Neubau Kindergarten Städtli Gemeinde Huttwil

Jurybericht

Nänikon, 18.10.2017

7.5. HUGO

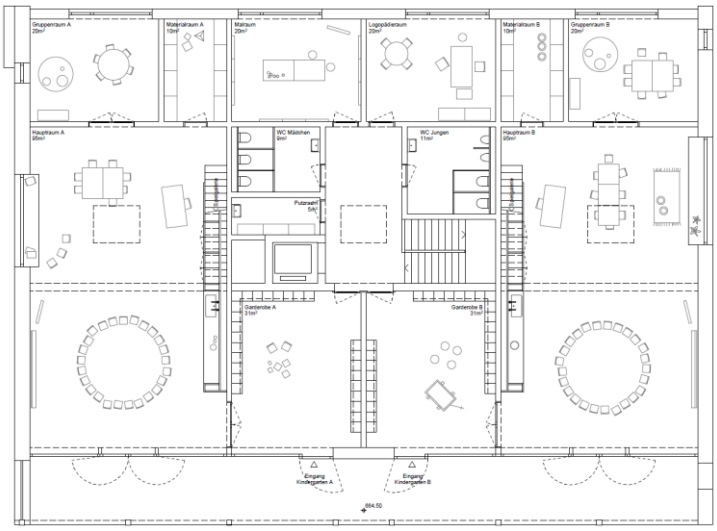
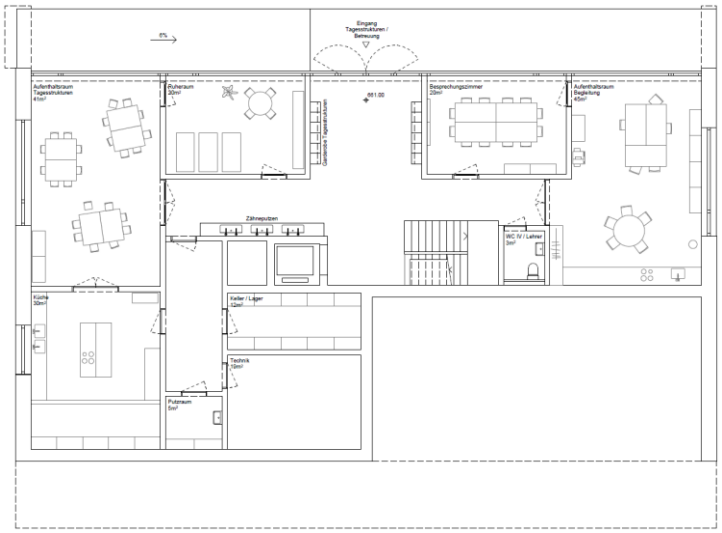
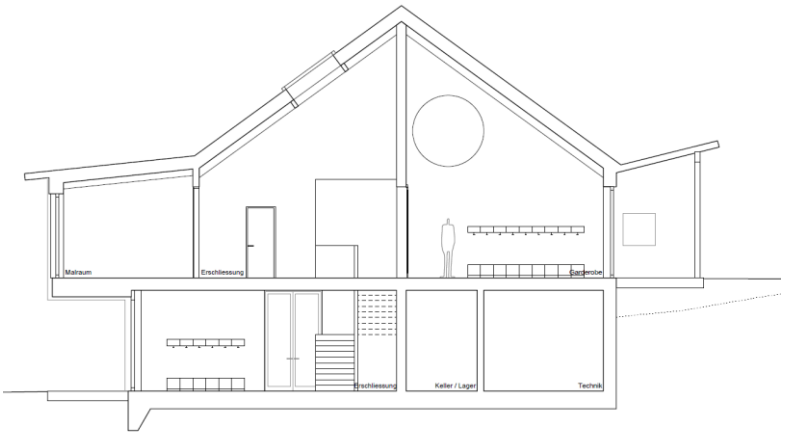
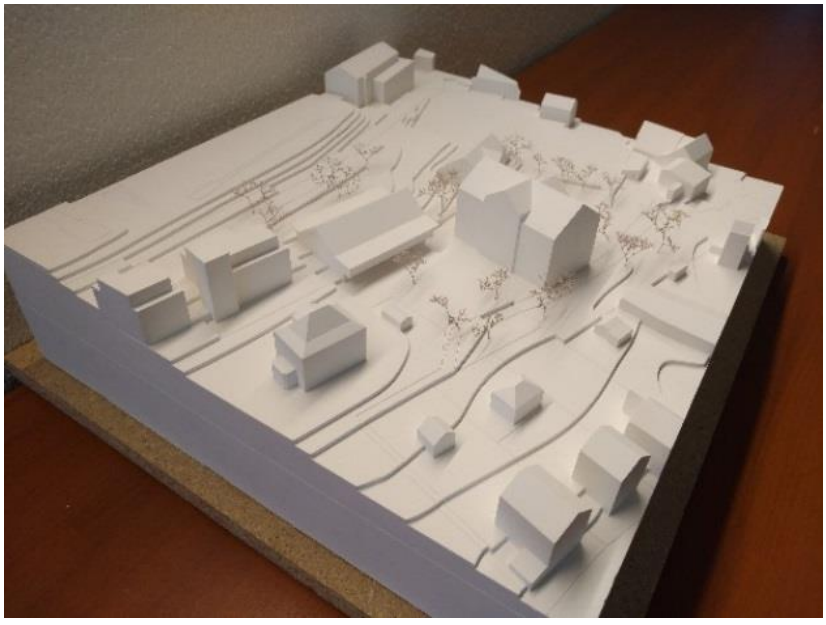
Die Setzung eines zwei Geschosse hohen und parallel zum abfallenden Gelände positionierten Gebäudes überzeugt. Positiv gewürdigt wird ferner, dass der Sichtbezug in die Umgebung, dank der Gebäudeplazierung am östlichen Parzellenrand, erhalten bleibt. Durch diese Setzung kann die heutige Aussenanlage, bestehend aus den Zivilschutzräumen, der darüber liegenden Wiese und dem mächtigen Bergahorn, erhalten bleiben. Aus dieser Überlegung heraus wird aber bezweifelt, dass eine zukünftige Schulraumerweiterung über der Zivilschutzanlage richtig sei, da der Sichtbezug verlorenginge. Der Baukörper umrahmt im Norden den neu gestalteten Schulgarten und im Süden die Kindergartenwiese. Die Jury lobt, dass beide Geschosse einen direkten und bequemen Aussenraumbezug haben.
Eine Rampe gewährleistet am heutigen Standort die Quartierverbindung. Vom Pausenplatz kommend gelangt man über eine hindernisfreie Rampe wettergeschützt zum Haupteingang. Ebenfalls vom Pausenplatz aus und hinter dem heutigen Zugang zur Zivilschutzanlage versteckt, gewährt eine geschwungene Treppenanlage einen zweiten Aussenzugang zum Kindergartengeschoss. Die Grösse und die Ausgestaltung der Verbindung wirken theatralisch und werden kontrovers diskutiert.

Auf dem rechtwinkligen Fussabdruck zeichnet ein steiles Satteldach die Terrainbewegung nach. Diese Massnahme trägt zur einfachen Lesbarkeit des Konzeptes bei. Abgesehen von der allzu stark zeichnenden Stützenarchitektur überzeugt der südliche Dachvorsprung, wohingegen die nördliche Auskragung des oberen Geschosses darunter eine räumlich einengende Situation provoziert.

Das Gebäudeinnere spannt sich zwischen zwei Schotten auf und ist konsequent Nord-Süd orientiert. Das Raumprogramm des Kindergartens ist vorbildlich organisiert und weist grosszügige Spielflächen auf einer Galerie aus. Die Höhenentwicklung wird jedoch als wenig kindergerecht empfunden. Das untere Geschoss weist grosse und unattraktive Verkehrsflächen aus und überzeugt auch bezüglich der Raumproportionen nicht.

Die lateralen Fassaden ermöglichen über diverse – teils kontrovers diskutierte – Fensterformen Ausblicke und Belichtung von Osten wie von Westen. Die Konstruktion ist robust gehalten, im Erdbereich aus Beton und Kalksandstein. Im Obergeschoss sind, abgesehen von der aussteifenden, mittig liegenden Betonwand, die Wände als beplankte Holzbauständewände vorgesehen. Die Schotten sind zweischalige Betonwände, welche wenig kostenoptimiert sind.

Das Projekt HUGO überzeugt vor allem hinsichtlich seiner städtebaulichen Setzung. Der architektonische Ausdruck und die Materialisierung werden hingegen für diese Situation bemängelt. Die überhohen Räume und die nicht geforderten Spielgalerien im Kindergarten lassen sehr hohe Erstellungs- und Betriebskosten erwarten. Insgesamt ist HUGO ein Projekt mit guten innenräumlichen Potentialen, welche sich in der Präzisierung des Bauvolumens weiter optimieren liessen.

7.6. Löwenzahn

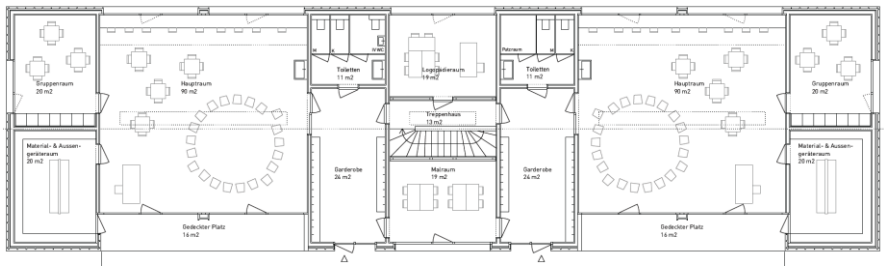
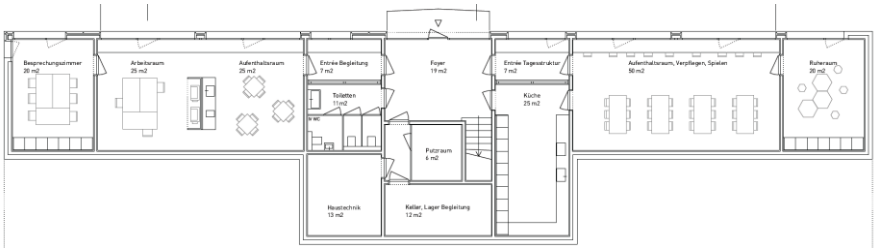
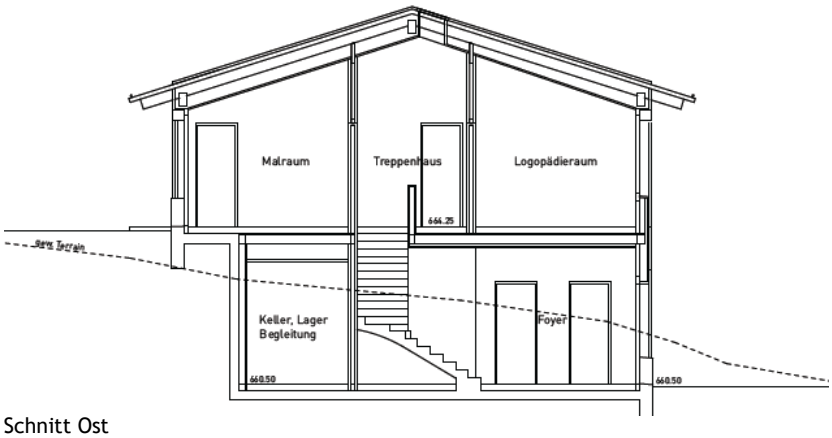
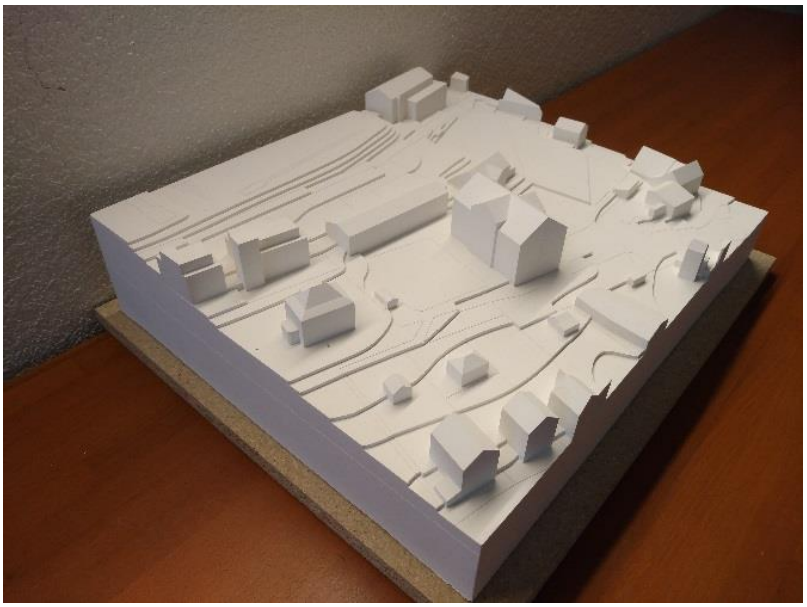
Die Projektverfasser schlagen einen zweigeschossigen Neubau vor, der entlang der Höhenlinie in den Hang gesetzt ist. Dies ist sinnvoll und erlaubt den Erhalt des Schulgartens auf der Rückseite des Schulhauses in seiner jetzigen Form. Nachteilig wird hingegen die Überlagerung mit dem bestehenden Schulhaus an der Westseite des Neubaus befunden, da der Durchblick vom Pausenplatz in Richtung Südosten eingeschränkt wird.

Die Projektverfasser sehen die Betreuungsräume für die Tagesschule auf Pausenplatzniveau vor und den Kindergarten mit den beiden Haupträumen im Obergeschoss. Dies stellt eine schlüssige räumliche Organisation dar. Die damit einhergehende Anordnung der beiden Zugänge – für die Tagesnutzung der Schule über den Pausenbereich und den Kindergarten im ersten Obergeschoss, ebenerdig von Süden – ist richtig und wird in der Adressierung als sinnfällig beurteilt. In diesem Zusammenhang ist es nachvollziehbar, dass die innere Treppe untergeordnet formuliert wird.

Das Sockelgeschoss weist zwei schmale, lange, nach Norden orientierte Räume auf, die aufgrund ihrer geringen Tiefe gut belichtet sind, jedoch funktionale Mängel aufweisen. Die Haupträume im Obergeschoss sind nach Süden orientiert und verfügen über einen gedeckten Vorbereich zum Garten. Durch die Nord-Süd Durchsicht wird auch hier eine gute Belichtung ermöglicht und zudem ein verbindender Raumbezug zwischen Garten und Schulgarten geschaffen. Die Garderobenräume sind angemessen dimensioniert und verfügen über ausreichend lange Bänke.

Im architektonischen Ausdruck sucht der Neubau die Fortsetzung der bestehen Bauten entlang der Hangkante. Die Betonung des Zusammenhangs und Fortführung der Dachform wirkt selbstverständlich. Als Mehrwert wird das zum Pausenplatz hin auskragende Dach begrüsst.

Insgesamt trägt die Jury die Vorstellung, dass sich das Gebäude dem Schulhaus als Nebengebäude unterordnet und sieht in dieser Bescheidenheit eine Qualität. Durch seine Grundrissstruktur vermag der Entwurf im Kontext der bestehenden Bauten zu überzeugen. Die Länge des Baukörpers und die damit einhergehende Überlagerung mit dem Schulhaus sowie die Einschränkung des Landschaftsbezuges schmälert hingegen die Selbstverständlichkeit des Entwurfs.

7.7. Shift

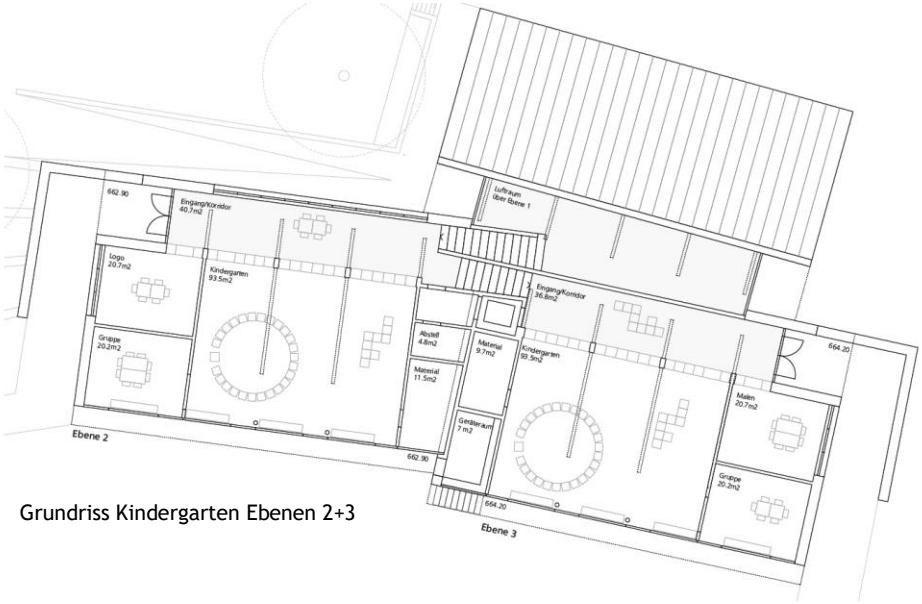
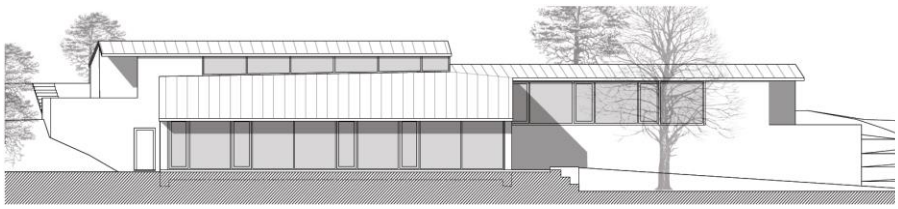
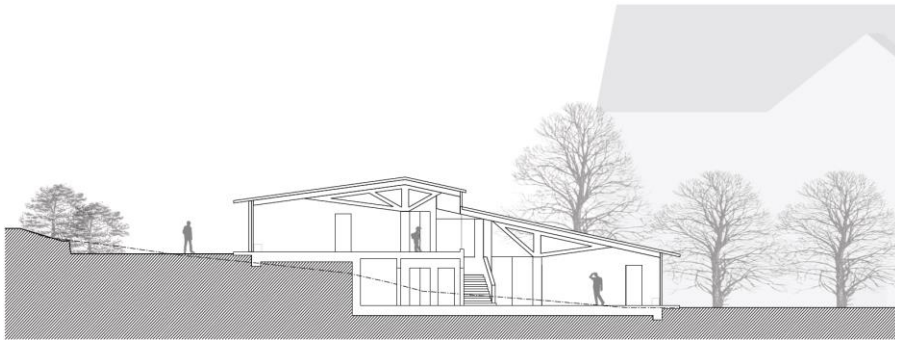
Der Neubau des Doppelkindergartens versteht sich als ein vom Ensemble des Schulhauses und der Turnhalle unabhängiger Baukörper, der sich mit der Landschaft verwebt. Im Sinne der Hauptidee ordnet sich das niedrige, dadurch grossflächig organisierte Volumen den beiden Schutzobjekten unter und sucht eine eigene Ausdrucksform. Dem natürlichen Terrainverlauf folgend, verschränken sich drei, mehrheitlich eingeschossige Pavillonbauten zu einem ineinanderfliessenden Raumkonglomerat, das durch ein flach geneigtes Satteldach überdeckt wird. Die abfallende Topografie stellt sich somit aussen wie auch im Inneren als Leitthema des Entwurfs dar. Dieses Konzept überzeugt grundsätzlich, da es eigenständig ist und räumliche Vielfalt verspricht.

Die Wegführung führt lateral um das Gebäude herum, um so die drei höhengestaffelten Hauptebenen von aussen anzubinden. Vom Pausenhof gut auffindbar ist der Haupteingang im Norden, der über eine Rampe die Tagesnutzung hindernisfrei erreicht. Im Inneren gelangt man weiter über Treppen im Split Level Prinzip und über einen zentralen Lift zu den darüber liegenden Kindergärten. Die seitlichen Zugänge sind kompliziert, unübersichtlich und aufwändig. Als Zugang zu den beiden Kindergärten wäre ein zentraler, hindernisfreier Zugang vom Dornackerweg her wünschbar.

Gekonnt werden die beiden Kindergartenbereiche bergseits und somit nach Süden, die Schulbereiche und die Nebennutzungen talseits und zum Schulhausgarten hin orientiert. Direkt unter dem Kindergarten liegen im Erdreich – und somit leider im Dunkeln – die allen Nutzungen gemeinsam zugeordneten WC-Anlagen, eine Küche und die Technik. Die Korridore, welche auch die Garderoben beherbergen, werden über ein Oberlichtband mit genügend Tageslicht versorgt. Da über den Garderoben Verglasungen vorgesehen sind, werden die hinteren Kindergartenzonen indirekt natürlich belichtet und belüftet. Grundsätzlich werden die Dramaturgie der inneren Erschliessungsfigur wie auch die innenräumliche Transparenz positiv bewertet. Die mittels Metallgewebe gewährleisteten Absturzsicherungen wirken hingegen wenig kindergerecht. Die den verschachtelten Niveaus geschuldeten Raumnischen sind kaum einsehbar und verhindern einen optimalen und übersichtlichen Betrieb.

Die Materialisierung folgt konsequent dem Ansatz, sich mit der umgebenden Natur zu verweben und den Pavillioncharakter zu unterstützten. Die Aussenwände werden aus Sichtbeton, die Fenster, die Innenausbauten und das Dach aus Holz und Aluminiumblech konstruiert.

Das Konzept einer räumlichen Verzahnung mit der umgebenden Landschaft überzeugt. Das Raumprogramm ist jedoch für die vorliegende Parzelle zu gross um als eine dem Terrain folgende Anlage, welche in eine Landschaft eingebettet wurde, wahrgenommen zu werden. Die Pavillons rücken dem denkmalgeschützten Ensemble zu nahe und beschneiden trotz ihrer geringen Höhe den Blick aus demselben in die Umgebung. Der vorgegebene Kostenrahmen kann mit diesem Vorschlag nicht erfüllt werden.
